Mission régionale d'autorité environnementale  
**Grand Est**

**Avis délibéré sur le projet d'exploitation  
du Parc éolien Girolles  
à Voué (10)  
porté par la société SEPE Girolles**

n°MRAe 2023APGE6

Nom du pétitionnaire	SEPE Girolles
Commune	Voué
Département	Aube (10)
Objet de la demande	Demande d'autorisation environnementale de construire et d'exploiter un parc éolien de 3 aérogénérateurs et 1 poste de livraison.
Date de saisine de l'Autorité environnementale	02/12/2022

**Figure 1 : Périmètre d'étude du projet (gauche) et zone d'implantation des éoliennes (droite)**

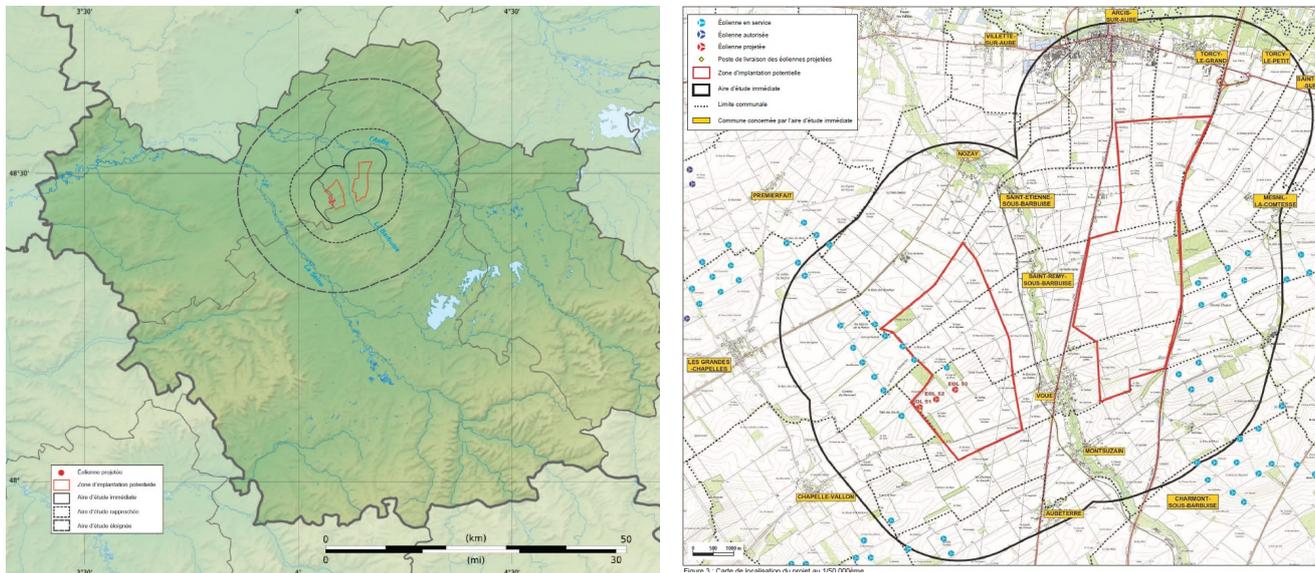
Le dossier fait mention de 3 opérations distinctes constituant un projet global situées au sein d'une unique zone d'implantation potentielle (ZIP) représentée en Figure 1 (ci-dessus). Le projet Girolles est présenté comme étant l'une de ces 3 opérations du projet global. Le dossier fait apparaître une ZIP constituée de 2 sous-unités, l'implantation des éoliennes du projet Girolles n'est située que sur la partie Ouest de celles-ci.

L'Ae s'étonne que le pétitionnaire n'ait pas présenté l'ensemble de son projet en application des articles L.122-1 III<sup>4</sup> et L.122-1-1 III<sup>5</sup> du code de l'environnement et rappelle que la présentation des dossiers séparément ne permet pas d'avoir une information satisfaisante sur l'impact des parcs éoliens dans leur ensemble.

L'Ae recommande au pétitionnaire de reprendre son dossier en :

- **présentant le projet dans son intégralité et en précisant notamment le nombre et la localisation exactes des éoliennes des 3 opérations du projet global ;**
- **intégrant les données de l'état initial du parc éolien des Grandes Chapelles dans l'étude du projet du parc éolien Girolles afin de caractériser au mieux l'état initial.**

**Figure 3 : Délimitation des différentes aires d'étude dans le dossier (gauche) et dans l'étude écologique (droite).**

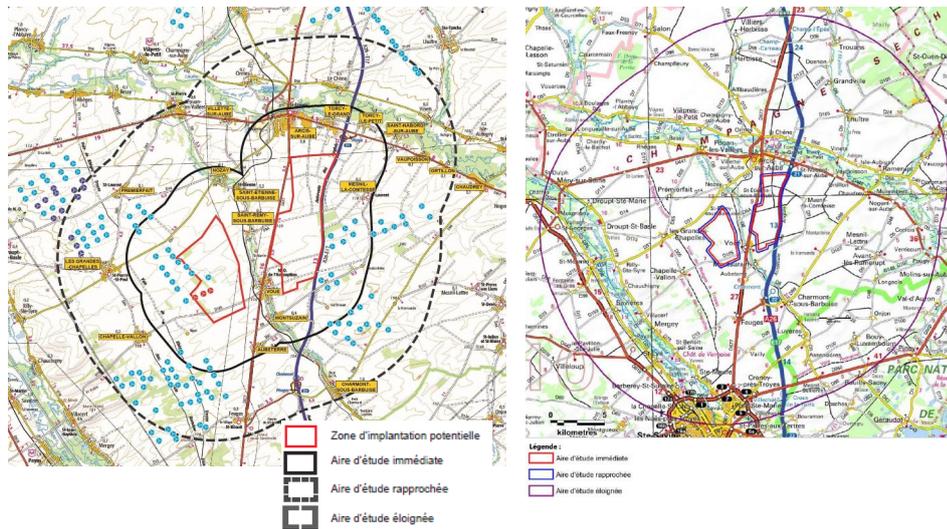
L'Ae constate cependant une disparité entre la délimitation de ces 3 aires telles que définies dans l'étude écologique (Cf. Figure 3, droite, ci-dessous) et dans le reste du dossier (Cf. Figure 3, gauche, ci-dessus). En effet, l'aire d'étude immédiate définie dans l'étude écologique correspond au périmètre de la zone d'implantation définie dans le reste du dossier.

Dans la même idée, l'aire d'étude rapprochée définie dans l'étude écologique couvre un périmètre bien plus restreint que celui défini dans le reste du dossier. L'Ae déplore cette différence car cette confusion ne permet pas une bonne compréhension du dossier par le public. L'aire d'étude éloignée est quant à elle homogène dans l'ensemble du dossier.

**L'Ae recommande au pétitionnaire de rester homogène tout au long de son dossier et pour l'ensemble des études vis-à-vis de la délimitation des différentes aires d'étude du projet.**

**Figure 5 : Localisation du projet vis-à-vis des couloirs de migration de l'avifaune (gauche) et localisation des points de contacts des rapaces en période postnuptiale (droite)**

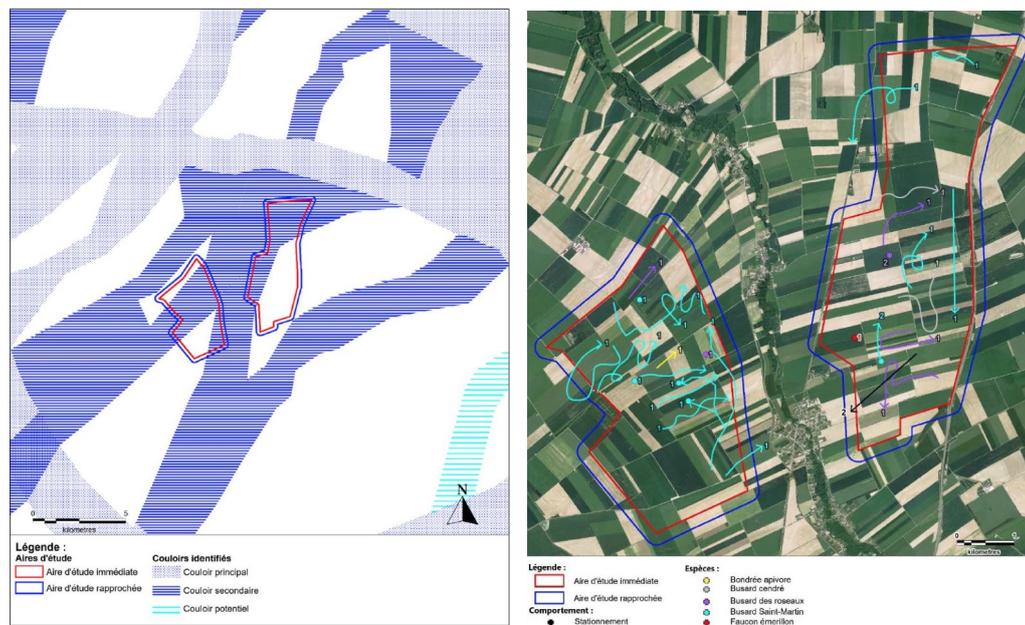
D'après le schéma régional éolien (SRE) Champagne-Ardenne, le projet se situe au sein d'un couloir de migration secondaire orienté selon un axe nord-est/sud-ouest (Cf. Figure 5, ci-dessous). Un couloir de migration principal est également localisé à environ 5 km au nord du projet, ce qui

augmente les potentialités de survols du site au cours des phases pré-nuptiales et post-nuptiales. La diversité spécifique est relativement importante lors de la migration postnuptiale avec 60 espèces recensées dont 11 espèces de rapaces. Le Busard Saint-Martin, le Busard des roseaux ainsi que le Faucon crécerelle, espèces sensibles à l'éolien, sont particulièrement bien représentés en période de migration post-nuptiale.

À noter également la présence du Milan royal observé à 2 reprises en migration active sur la zone du projet.

Bien que les passages migratoires soient qualifiés de faibles par l'étude, la présence de nombreuses espèces sensibles à l'éolien en période de migration laisse sous-entendre un risque de collision ou de dérangement élevé pour ces espèces.

**NB : la zone d'implantation potentielle du projet Girolles est celle repérée à gauche, celle de droite correspond a priori à l'une des opérations du projet global non présenté**

- **déplacer les éoliennes EOL51 et EOL52 situées dans le couloir de migration secondaire et à défaut, proposer des mesures de réduction et/ou d'accompagnement en faveur des rapaces avec engagement et évaluation des résultats ;**
